変更前（既許可）	変更後	備考
<p>表1 自然現象の重畳 省略</p> <p><第八条まとめ資料></p> <p>1. 自然現象</p> <p>イ) 地滑り、山崩れ、陥没（第8条解釈第2項）～</p> <p>ニ) 洪水及び降水（第8条解釈第2項）省略</p> <p>ホ) 落雷（第8条解釈第2項）</p> <p>落雷等の自然現象に対して、廃棄物管理施設には落雷により安全性を損なうことのないように適切な設計及び管理を行うので、廃棄物管理施設が被害を受けることは考えられない。具体的には、主要な建家、設備には避雷設備等を備えるほか、落雷の影響で機能喪失しないよう自動火災報知設備に適切な設計及び管理を行うことにより、影響を受けない設計とするため、考慮する必要はないとした。</p> <p>廃棄物管理施設において避雷設備等を設置する箇所は、α 固体処理棟排気筒先端部、有機廃液一時格納庫屋根部、β・γ 固体処理棟Ⅲ排気筒先端部、α 固体貯蔵施設屋根部及び固体廃棄物減容処理施設排気筒の5箇所である。これら避雷設備で廃棄物管理施設の全施設はカバーしていないが、施設で取り扱う放射性物質の種類と量から、被雷による火災等により放射性物質が漏えいして放射線業務従事者及び公衆に影響を与えないよう、避雷針を設置している。</p> <p>避雷針設置の考え方は以下のとおりである。</p> <p>建築基準法第33条において定められる避雷設備の設置基準「高さ二十メートルをこえる建築物には、有効に避雷設備を設けなければならない。」に該当する以下の建築物に設置している。</p> <p>α 固体処理棟排気筒（高さ約40m）、β・γ 固体処理棟Ⅲ排気筒（高さ約20m）、固体廃棄物減容処理施設（高さ約21m）、固体廃棄物減容処理施設排気筒（高さ約40m）</p> <p>この他、建築基準法の設置基準に該当しないが周辺の建築物の中で最も高いこと、また、危険物の規制に関する政令に定める避雷設備の設置基準（指定数量の10倍以上）に該当しないが危険物の貯蔵倉庫であることから、α 固体貯蔵施設（高さ約11m）及び有機廃液一時格納庫（指定数量の4.8倍）にも設置している。</p>	<p>表1 自然現象の重畳 変更なし</p> <p><第八条まとめ資料></p> <p>1. 自然現象</p> <p>イ) 地滑り、山崩れ、陥没（第8条解釈第2項）～</p> <p>ニ) 洪水及び降水（第8条解釈第2項）変更なし</p> <p>ホ) 落雷（第8条解釈第2項）</p> <p>落雷等の自然現象に対して、廃棄物管理施設には落雷により安全性を損なうことのないように適切な設計及び管理を行うので、廃棄物管理施設が被害を受けることは考えられない。具体的には、主要な建家、設備には避雷設備等を備えるほか、落雷の影響で機能喪失しないよう自動火災報

表10 建家の壁の概略評価 (F1クラス最大風速)

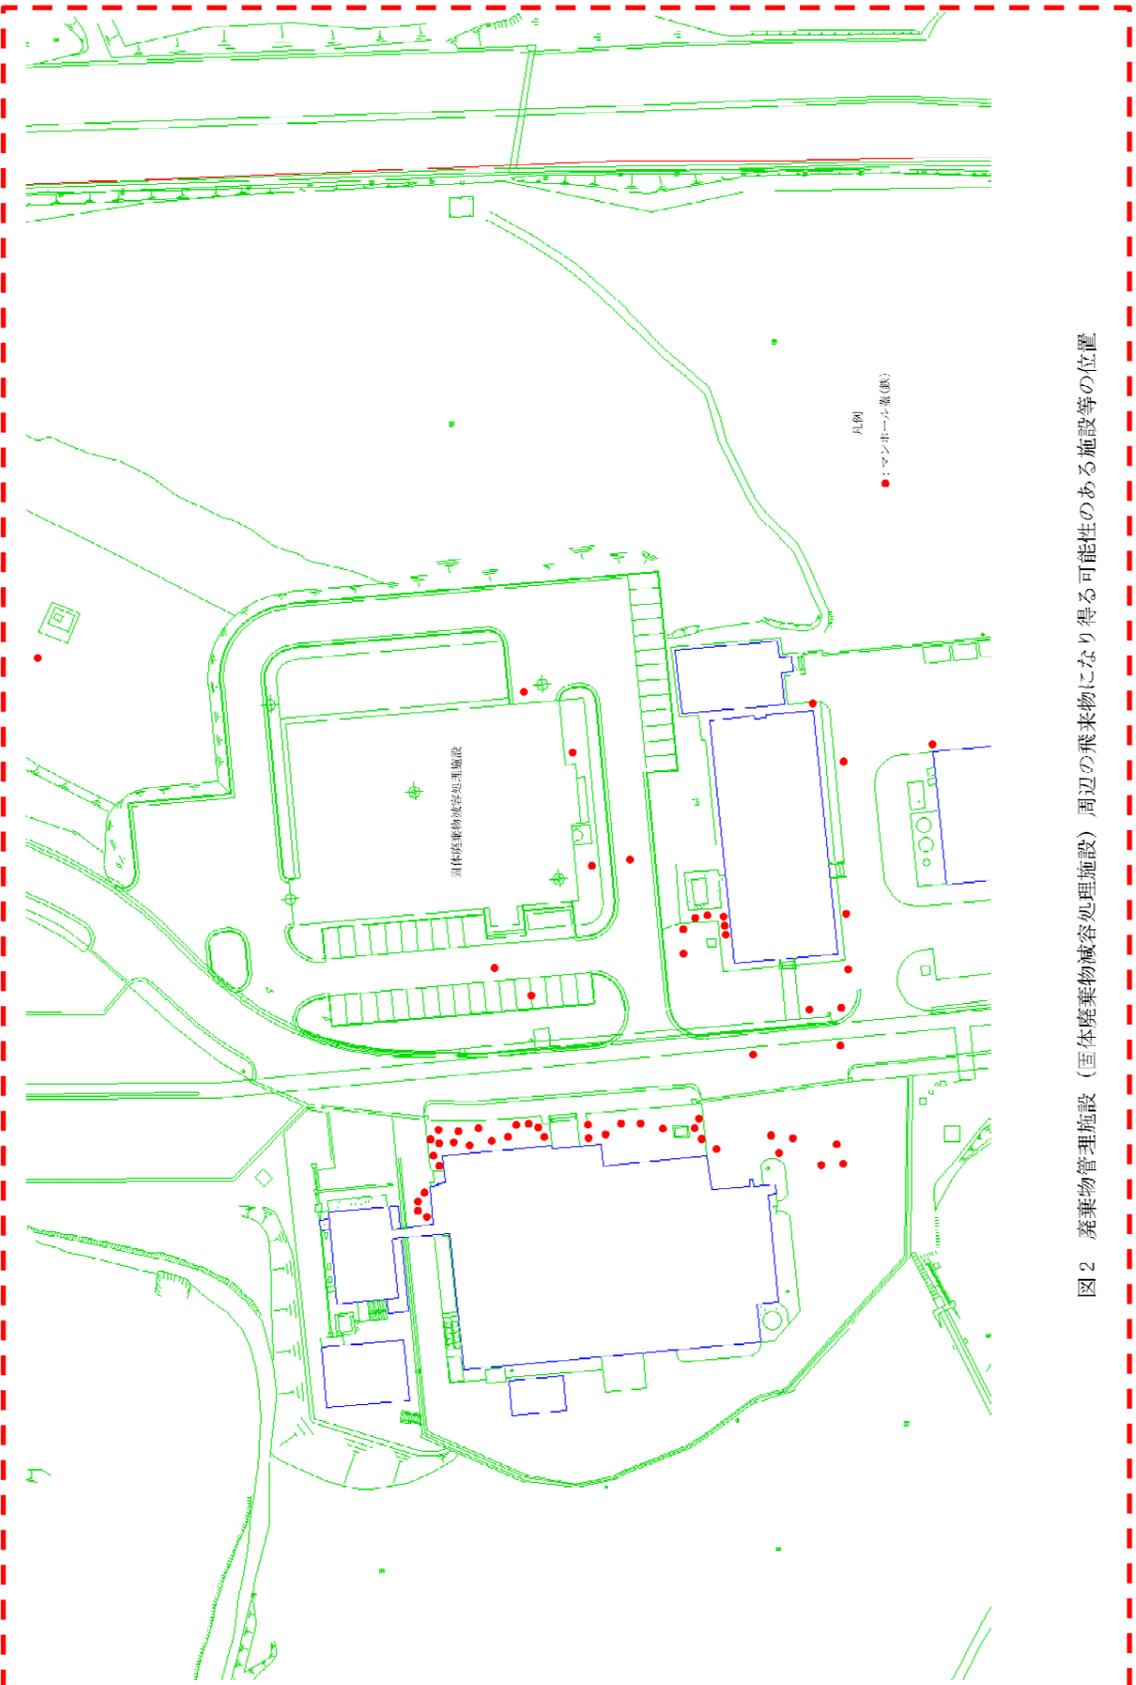
(削る)

申請対象条文に係る記載の見直し
